Stellungnahme	Möglicher Abwägungsvorschlag
---------------	------------------------------

Hinweis Nachfolgende Stellungnahmen wurden im Rahmen der frühzeitigen Beteiligung der Träger öffentlicher Belange nach § 4 (1) BauGB abgegeben (Zeitraum Sep 2013 – Okt 2013).

1 Eingaben von Behörden und Trägern öffentlicher Belange

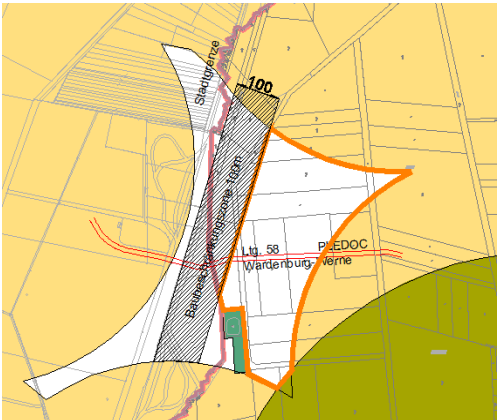
<p>Ein Schutzanspruch von 200 m ist von den Waldflächen auf dem Gebiet der Gemeinde Emstek nördlich des Teilbereiches 3 „Hohenkamp“ durch WEA einzuhalten.</p>	<p>Die angesprochene Waldfläche ist eine rd. 3 ha große Waldfläche direkt an der Grenze zu Vechta.</p> <p>Abb 3. Waldfläche an der Grenze zu Vechta</p>  <p>Im Landkreis Cloppenburg existieren keine allgemein verbindlichen Vorgaben zu Waldflächen. Ein Windenergiekonzept auf Kreisebene liegt dort nicht vor.</p> <p>Die Stadt Vechta hat im Rahmen ihres Standortkonzeptes keinen pauschalen Abstand zu Waldflächen berücksichtigt.</p>

Stellungnahme	Möglicher Abwägungsvorschlag
	 <p>Ausgeschlossen als Standorte werden alle größeren Waldflächen (weiches Kriterium) im Stadtgebiet. Vielfach sind diese Flächen identisch mit den Vorsorgegebieten für die Forstwirtschaft oder mit den verordneten Landschaftsschutzgebieten. Im Falle von Vechta erfüllen aber insbesondere große zusammenhängende Waldfläche in hohem Maße auch eine Naherholungsfunktion für die Bevölkerung und insoweit sollen sie hier nicht als Standorte für WEA zur Verfügung stehen. Ein pauschaler Abstand von z.B. + 100 m (weiches Kriterium) wird nicht für sinnvoll erachtet, da die Wertigkeiten einzelner Flächen stark differieren können und es zahlreiche kleinere Waldflächen gibt. Wie hoch ggf. ein Abstand von WEA zu den Waldflächen sein sollte, bleibt jeweils einer Einzelfallprüfung vorbehalten. Auf im angesprochenen Planfall an der Grenze zur kleinen Waldfläche an der Grenze zu Emstek soll der genau erforderliche Abstand zum Waldrand der nachfolgenden Detailplanung auf Ebene der verbindlichen Bauleitplanung vorbehalten bleiben. Nur in Kenntnis der vorfindlichen Wertigkeiten von Flora und Fauna sowie in Kenntnis möglicher geplanter Anlagen können sinnvolle Abstände zu Waldrändern gehalten werden. Zu den größeren und weiter westlich von Penkhusen liegenden Waldflächen werden infolge der Schutzrdien von 500 m um Wohnhäuser ohnehin hohe Abstände zum Teilbereich 3 gehalten.</p>

Abb 10. Schutzradius gemäß Mindestabstand Bergamt sowie innerer Sicherheitsradius von Exxon

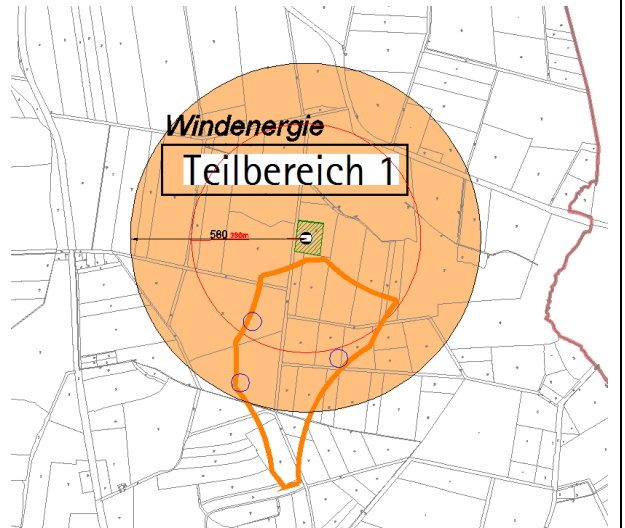
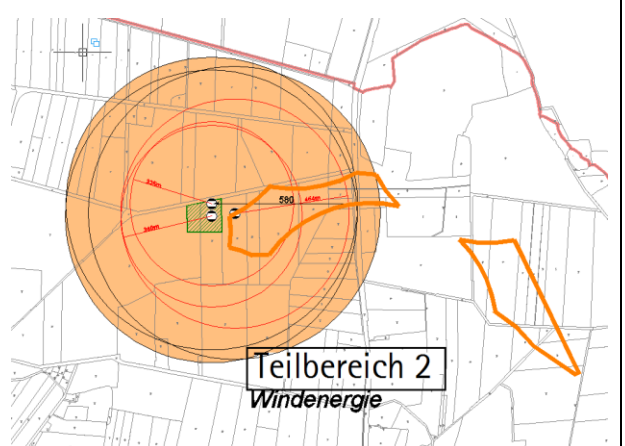
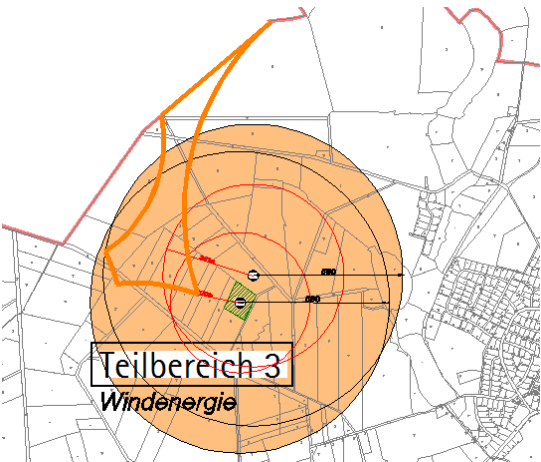
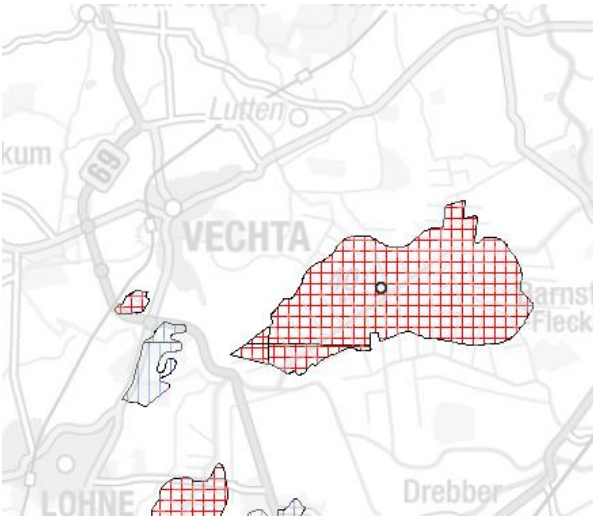
Problematisch erscheint der geforderte Abstand von rd. 580 m einer leistungsstarken, modernen WEA zu Sauer gasbohrstellen. Das Einhalten dieser Abstände würde bedeuten, dass sowohl

- Teilbereich 1 – Ehrland zu 85 % nicht nutzbar wäre (Abb)
- Teilbereich 2 - Großer Esch zur rd. 50 % nicht nutzbar wäre
- Teilbereich 3 – Hohenkamp zu rd. 60 % nicht nutzbar wäre.

Stellungnahme	Möglicher Abwägungsvorschlag
	<p>Abb 12. Schutzradius gemäß Mindestabstand Bergamt sowie innerer Sicherheitsradius von Exxon</p>  <p>The map shows a central area labeled 'Teilbereich 3 Windenergie'. It features several concentric circles representing protection radii. An orange circle represents the 'Mindestabstand Bergamt' (minimum distance according to the state geological office), and a red circle represents the 'innerer Sicherheitsradius von Exxon' (inner safety radius of Exxon). The map also shows a street grid and some green areas.</p>
	<p>Eine derartige Reduzierung von Prüfräumen wurde bedeuten, dass die Stadt Vechta z.B. Belange des Natur- und Landschaftsschutzes oder Schutzabstände zu Häusern geringer gewichten müsste, als die Belange der Leitungsbetreiber. Denn nur so könnten dann überhaupt Prüfräume gefunden werden.</p> <p>Die Stadt Vechta geht jedoch davon aus, dass insbesondere die Nutzung von bereits belasteten und ebenfalls für die Energiegewinnung genutzten Bereichen mit teilweise ebenfalls vorhandenen technischen Anlagen mithilfe, noch unbelastete Räume zu sichern.</p> <p>Insoweit geht die Stadt Vechta auch davon aus, dass konstruktive Lösungen (Inspektionen etc.) zur Sicherung der einzelnen Einrichtungen möglich sind. Auch aktuell befinden sich die drei WEA innerhalb des angegebenen Schutzradius einer Sauer gasbohrung. Probleme oder besondere Sicherheitsgefahren sind der Stadt nicht gekannt geworden.</p>

Abb 14. Abstand von 155 m zu erdverlegten Sauergasleitungen

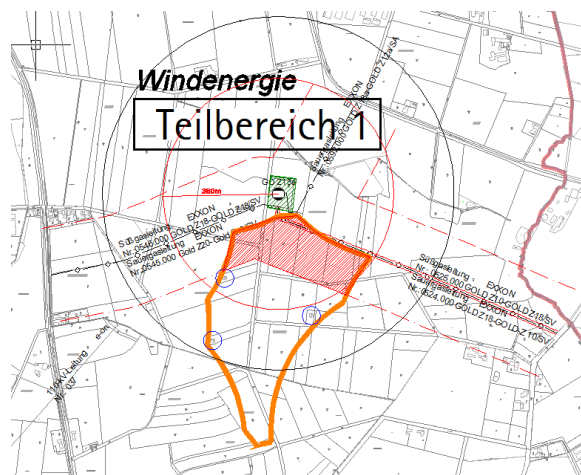
Zu hinterfragen ist allerdings der geforderte Abstand von etwa 155 m zu erdverlegten Sauergasleitungen. Damit würden mögliche Repoweringmaßnahmen ggf. erheblich eingeschränkt.

Es wird auf die Abwägung zum LBEG verwiesen.

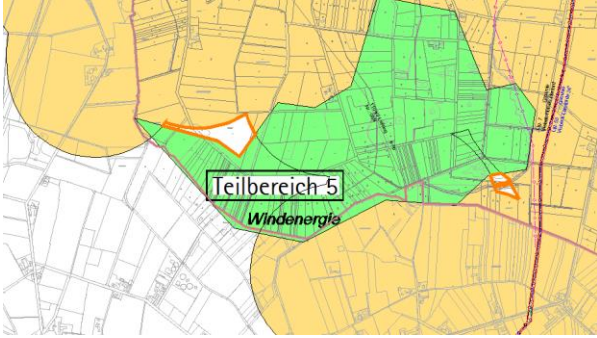
Zu hinterfragen ist allerdings der geforderte Abstand von etwa 155 m zu erdverlegten Sauergasleitungen.

Stellungnahme	Möglicher Abwägungsvorschlag
<p>Wir weisen darauf hin, dass unsere Angaben/ Planeintragungen zur unverbindlichen Vorinformation erfolgen. Die Angabe über Lage, Deckung und Verlauf der o. g. BEB/MEEG-Anlagen sind so lange als unverbindlich anzusehen, bis sie in der Örtlichkeit durch einen Beauftragten der EMPG bestätigt werden. Die Leitungsverläufe und Lage der Anlagen entnehmen Sie bitte den beigefügten Übersichtskarten.</p>	<p>Kenntnisnahme</p>
<p>In Bezug auf die Erdgas-/Erdölförderanlagen verweisen wir auf die in nach § 9 BVOT – in Kopie beigefügt – in Verbindung mit RdVfg. 4.72 vom 30.11.2005 – 02/05 B III d 4.5 – II des Landesamtes für Bergbau, Energie und Geologie einzuhaltenden Sicherheitsabstände zur Bohrung bei bewohnten baulichen Anlagen im Außenbereich, öffentlichen Verkehrsanlagen und ähnlich zu schützenden Gegenständen (Innerer Sicherheitskreis) und bei geschlossener Wohnbebauung (Äußerer Sicherheitskreis).</p>	<p>Kenntnisnahme. Die Sicherheitsabstände wurden zum Schreiben des LBEG detailliert abgewogen (siehe dort).</p>
